RELATÓRIO DE CONSULTA PÚBLICA

AIA 2167

“EN 14 – Maia (Nó de Jumbo) /Interface Rodoferroviário da Trofa” -

RECAPE

Mapa 2. Localização dos elementos patrimoniais, pontes de traves e caminho calcetado

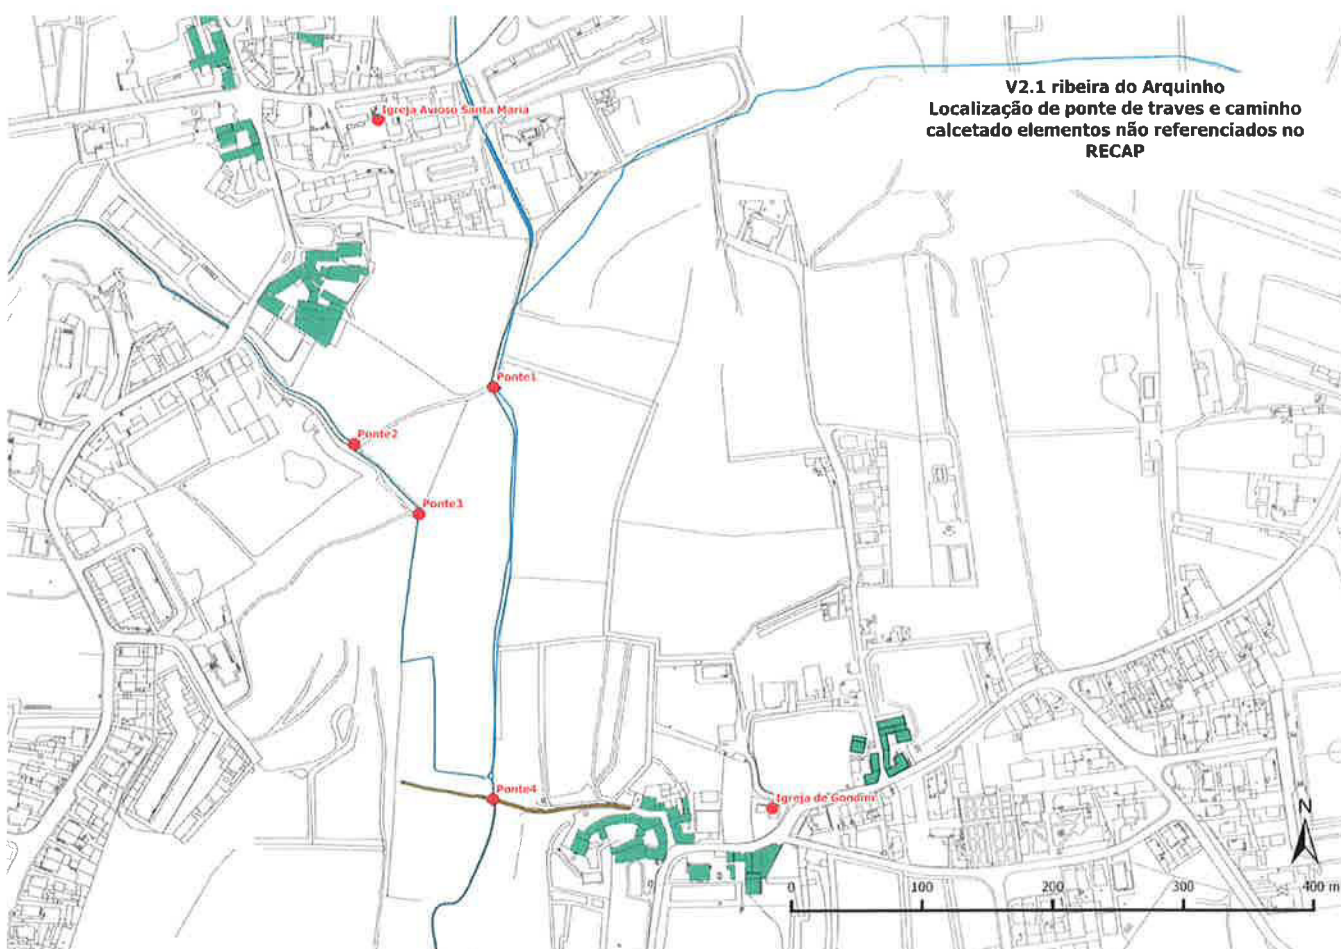
Na zona de construção do viaduto 2.1 sobre a Ribeira do Arquinho não se encontram referidos no RECAPE a existência de quatro pontes de traves e um caminho calcetado de acesso à ponte 4. Deverão ser preconizadas medidas relativas à sua proteção.

Preconizar medidas de proteção para as quatro pontes de traves e o caminho calcetado de acesso à ponte 4 (não identificadas no RECAPE).

Mapa 3. Localização do sítio arqueológico de Cidadelha e Quinta do Pisco.

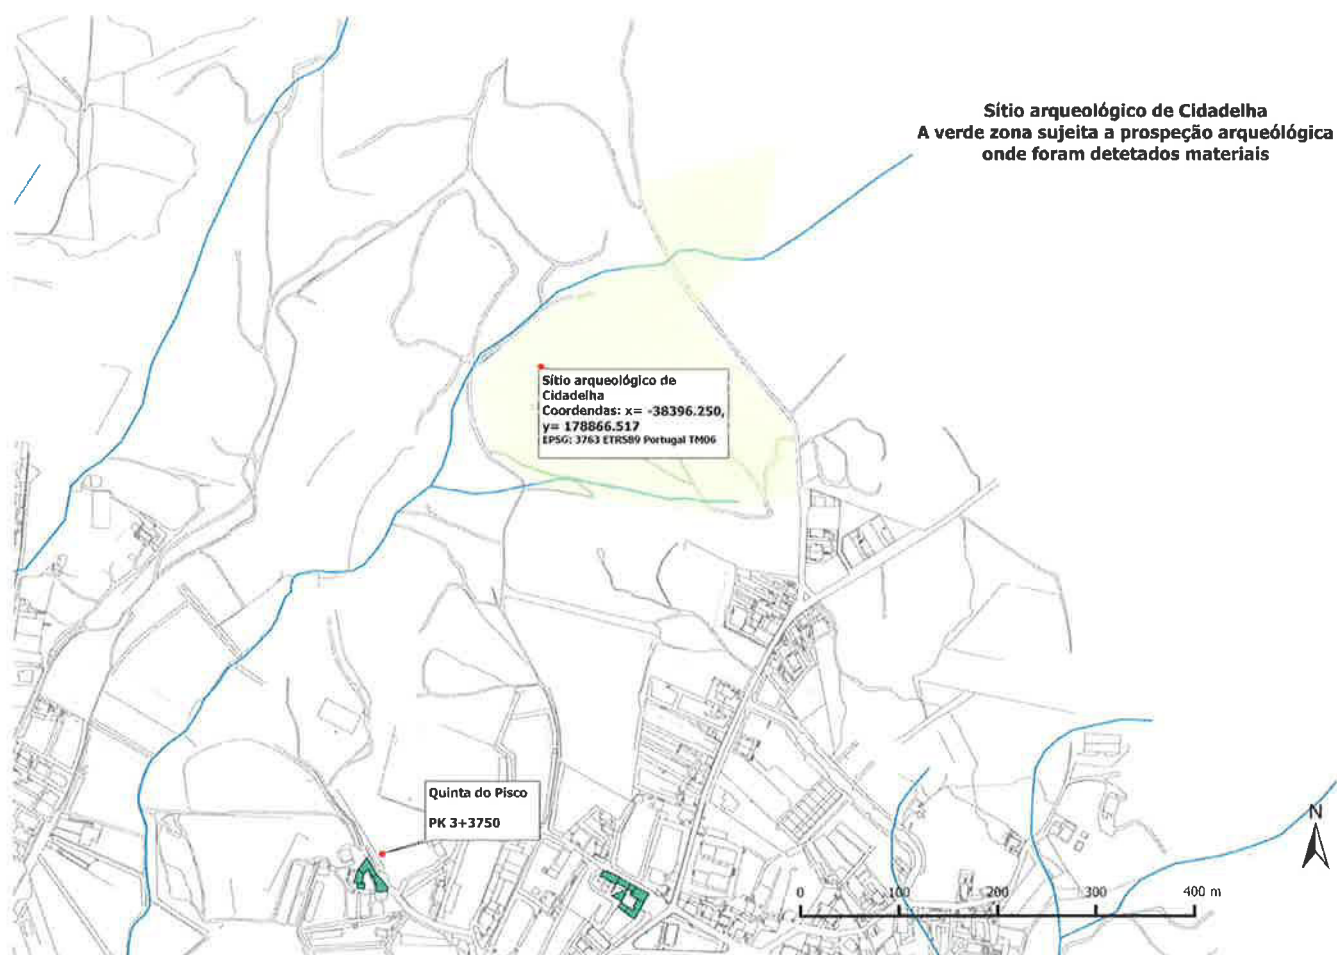
O sítio arqueológico de Cidadelha foi recentemente identificado. Foram recolhidos durante prospeção arqueológica, zona definida a cor verde, mapa 3, diversos fragmentos cerâmicos e materiais líticos relativos à ocupação deste local na Pré-história recente e Idade do Bronze. Não foi possível determinar os prováveis limites da zona de dispersão em virtude do terreno ter sido lavrado com vista à plantação de eucaliptos. A zona de dispersão estende-se para norte do caminho da Espinhosa, concelho da Trofa.

Devem ser equacionadas a realização de sondagens arqueológicas na zona de afetação direta da via.

Executar sondagens arqueológicas na zona de afetação direta da via neste sítio arqueológico recentemente identificado e sem limites de expansão determinados, onde foram encontrados vestígios da pré-história e Idade do Bronze.

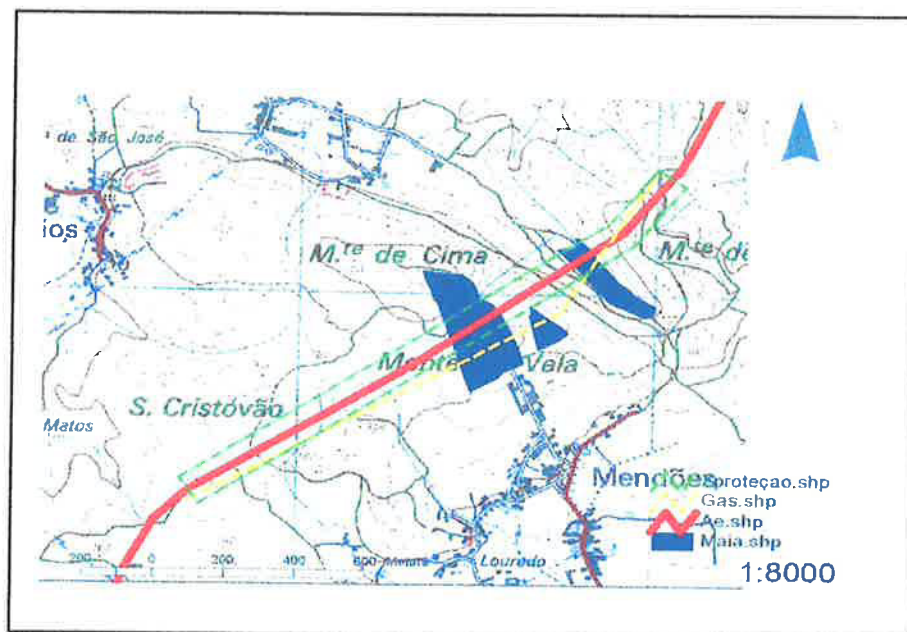
Após ter conhecimento do traçado previsto da Circular à EN14 , para este troço, verifica-se que se desenvolve paralelamente ao traçado do gasoduto de gás natural, a uma distância de aproximadamente 80 m, após o atravessamento do dito ramal no quilometro Km 5+700.

Como pode verificar pela figura abaixo, onde implantei por GPS as parcelas de que sou proprietário, verifica-se em termos de impacte ambiental que ficará uma faixa de 80 m provocando descontinuidades entre o traçado da circular e o gasoduto, com prejuízos bem evidentes para os proprietários confrontantes.

Assim coloca-se a seguinte questão:

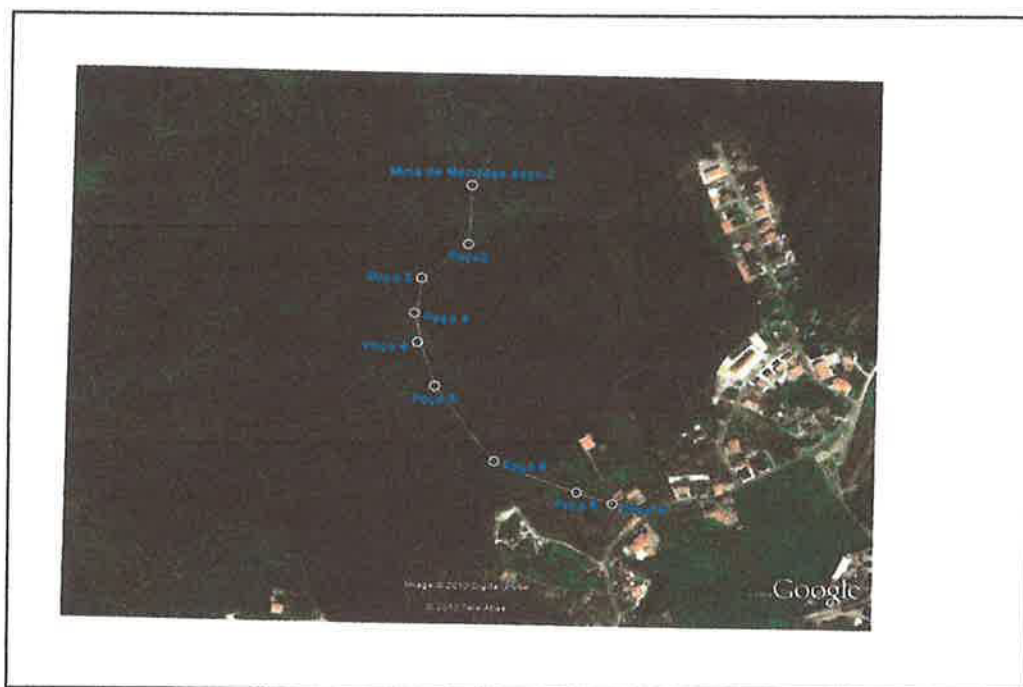
Apesar do estudo de impacto ambiental não referir para esta zona qualquer lençol freático, não posso deixar de chamar atenção para o facto do traçado da variante cortar vários lençóis freáticos.

Um dos lençóis freáticos alimenta uma mina particular registada e de que sou proprietário, cuja água se destina ao consumo particular e rega, das propriedades de que sou proprietário.

A empresa EP (Estradas de Portugal) tem que salvaguardar este património ambiental sob pena de prejudicar o concelho e os legítimos interesses dos proprietários.

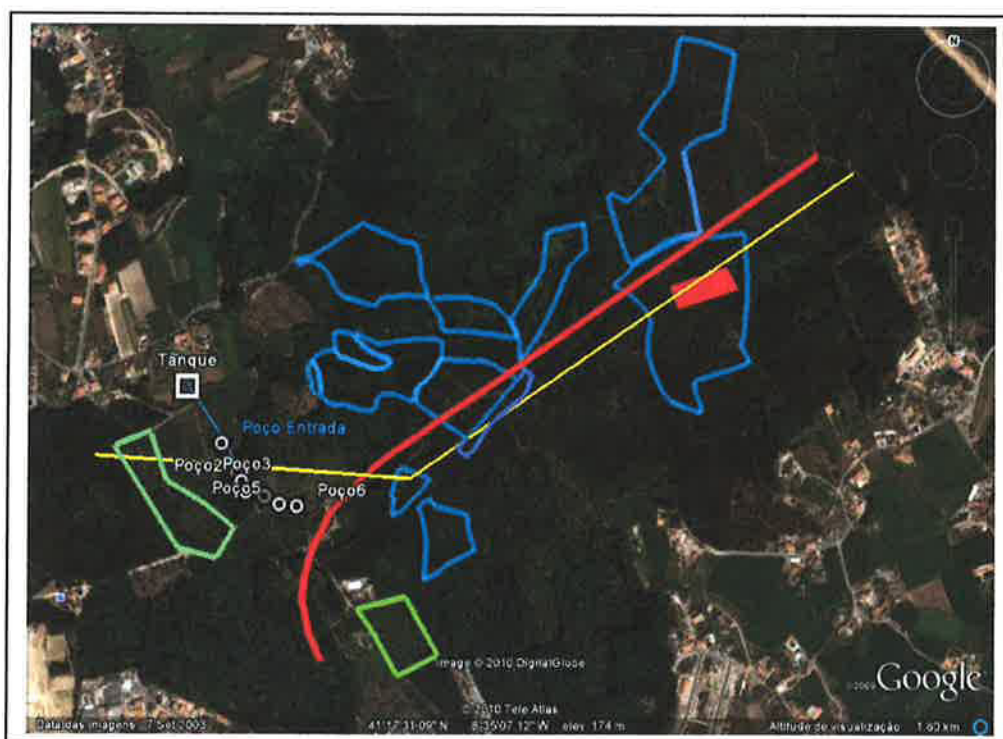
Como pode verificar pela figura abaixo, onde implantei por GPS as parcelas de que sou proprietário, verifica-se em termos de impacte ambiental que ficará uma faixa de 60 m provocando descontinuidades entre o traçado da variante e o gasoduto, com prejuízos bem evidentes para os proprietários confrontantes.

Assim coloca-se a seguinte questão:

Não é possível encurtar a distância de separação dos dois traçados (60 m) , ou mesmo eliminando-a, formando uma só descontinuidade minimizando os prejuízos já efectuados em todos os proprietários afectados pelo ramal de gás natural, assim como minimizando a área florestal afectada ?

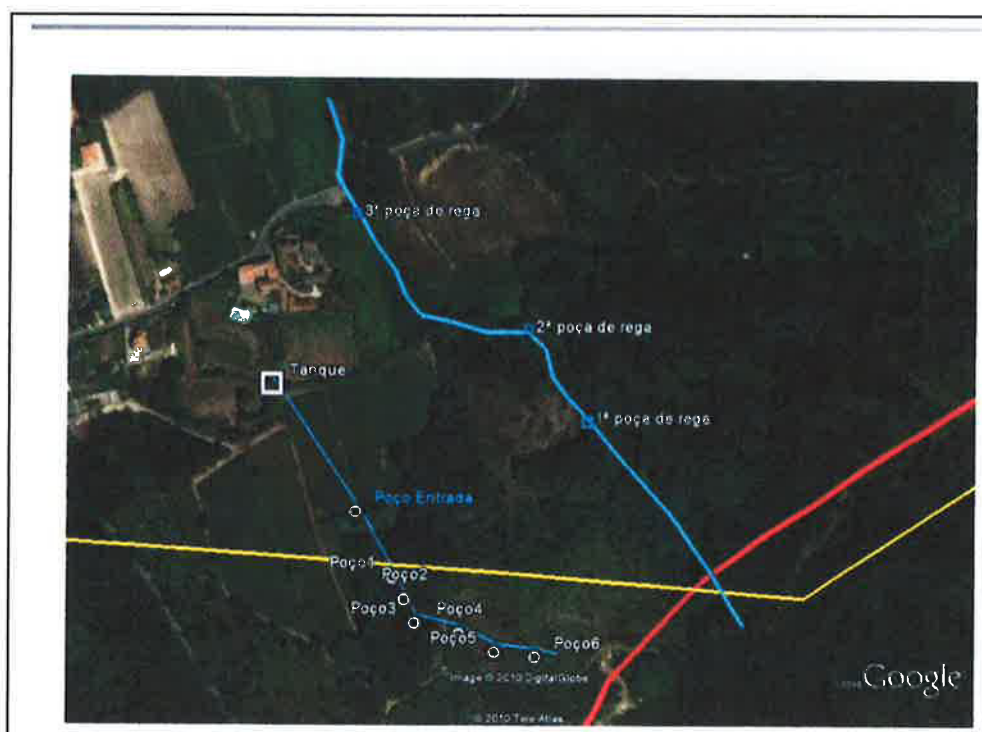
Apesar do estudo de impacte ambiental não referir para esta zona qualquer lençol freático, não posso deixar de chamar atenção para o facto do traçado da variante cortar vários lençóis freáticos, uma linha de água, nascente duma ribeira, afluente do Rio Ave.

Um dos lençóis freáticos alimenta uma mina particular de que sou proprietário, cuja água se destina ao consumo particular e rega, das propriedades de que sou proprietário, assim como dos proprietários vizinhos.
